RODOANEL - TRACADO TRECHO NORTE - ARUJÁ

OFÍCIO Nº 10/SVMA G/ DECONT-G/2011.

Empreendimento: Rodoanel Mário Covas – Trecho Norte

PARECER nº001/2011/RODOANEL

Parque Linear do Córrego do Bispo

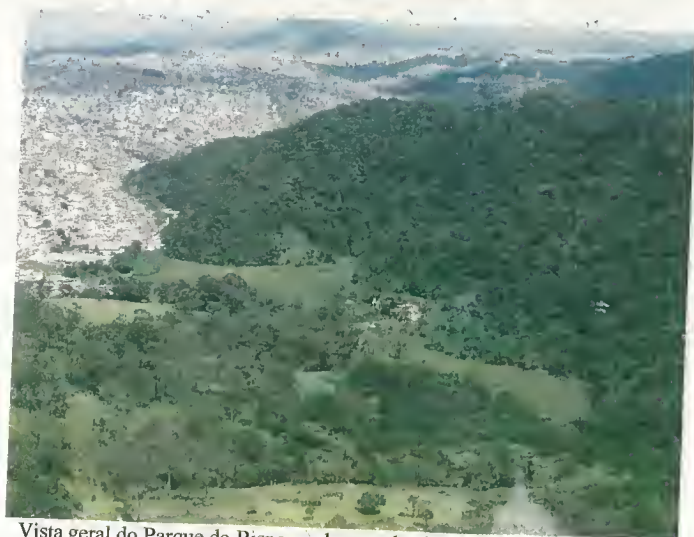
- Foi inserido nas plantas e estudos do EIA-RIMA, mas não foi considerado na avaliação de impactos: o trecho no qual a rodovia passa em nível sobre a área do parque fragmenta o mesmo em duas partes, isolando totalmente um trecho do outro.

- O corte previsto no topo do morro em questão apresenta-se como significativa interferência na paisagem da região, que constitui um dos últimos vales preservados da região.

- Como não foram detalhados os métodos construtivos e o projeto do trecho elevado, é possível que o viaduto previsto, caso seja à semelhança dos viadutos dos outros trechos do Rodoanel, cause grande impacto e descaracterize o vale conhecido como "Fazendinha", que apresenta importantíssimo caráter ambiental, histórico, cultural e paisagístico.

- O traçado proposto causará a supressão de um trecho de vegetação campestre, formação que ocupava extensas áreas no Município de São Paulo e hoje restrita a umas poucas localidades. A preservação dessa vegetação é de extrema importância para o Município de São Paulo.

- No desemboque do Túnel 3, o relevo local proporcionará a concentração de altos níveis de ruído originados pela passagem de veículos situação que causará desconforto para os frequentadores do Parque.

- Tendo essas considerações em vista, entendemos necessária uma reavaliação conjunta do traçado nesse trecho entre a DERSA e a SVMA.

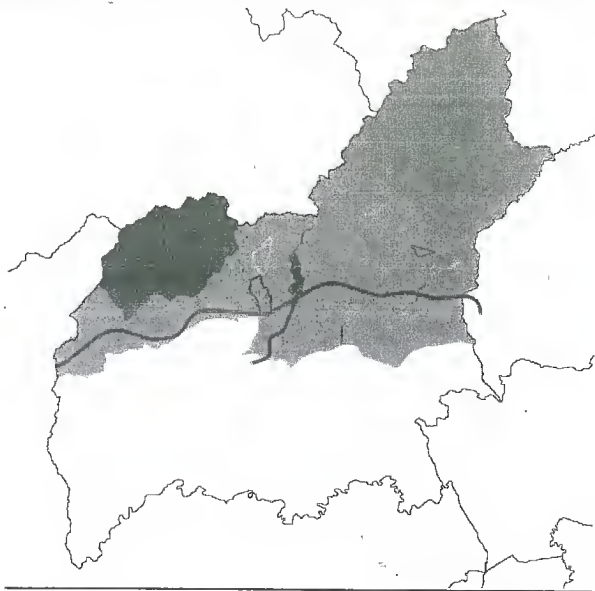
- O EIA não posiciona os elementos do Geoparque, com exceção do Parque Natural Municipal da Cultura Negra Sítio da Candinha, nos mapas e plantas, já estabelecido como Unidade de Conservação Municipal através da Lei nº 6475/2008;

Entendemos aqui que o simplismo com que é colocado o "Programa de Prospeção, Resgate, Arqueológico e Preservação do Patrimônio Arqueológico, Histórico e

Cultural", reflete um total desconhecimento da tipologia de feição a ser encontrada, uma vez que várias estruturas, são de engenharia e não permitem resgate, tais como a adutora do Cabuçu e os canais e lavras de exploração de ouro do período colonial, também verificamos que apesar de haver estruturas similares no trecho Oeste do Rodoanel na região do Jaraguá, não há o desenvolvimento técnico do tema, não permitindo visualizar as ações e programas.

Figura 5. Mapa Termal do Município de Guarulhos

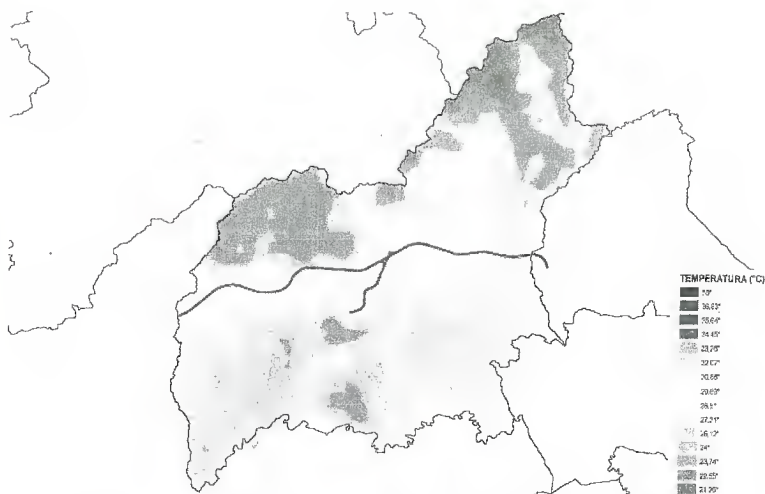
O EIA/RIMA não apresenta estimativas do aumento de temperatura, nem tão pouco apresenta dados de incremento do calor dos outros trechos do Rodoanel já em operação, não propõe medidas mitigadoras para minimização do efeito de formação de Ilhas de Calor que a implantação e funcionamento do Rodoanel trecho norte pressupõe, tais como constituições de parques lineares ao lado da obra e incremento da cobertura vegetal das APPs especialmente as próximas ao empreendimento. Cumpre aqui ressaltar a possibilidade do efeito sinérgico da Ilha de Calor com impacto hidrológico devido à alteração no comportamento do padrão de chuvas e sua intensidade e demais fatores adversos. A Figura 5 apresenta o mapa termal do Município de Guarulhos.

Figura 6: Áreas Prioritárias para Conservação da Biodiversidade em Guarulhos

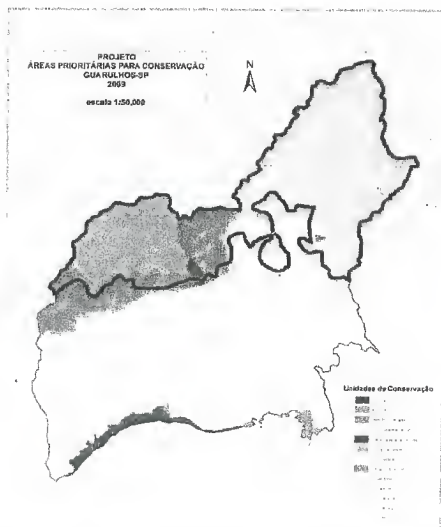
A região norte de Guarulhos integra o corredor ecológico Cantareira-Mantiqueira, apresentando elevado incremento de conectividade como concluiu o projeto BIOTA (RODRIGUES *et al*, 2008), mantendo áreas com alta prioridade para proteção conforme relatório do MMA (2007) (Figura 6).

Nesta se articula um mosaico de unidades de conservação ainda em construção, tendo em vista diversas oportunidades de incorporação de áreas remanescentes de mata atlântica com potencial de conservação, que estão ameaçados pela forte influência da pressão do uso do solo ocasionado pela dinâmica metropolitana. Predomina nível 6 de prioridade na escala máxima de 8 para conectividade. A região do entorno do PEC é uma área de prioridade e importância extremamente alta sob o código Ma203.
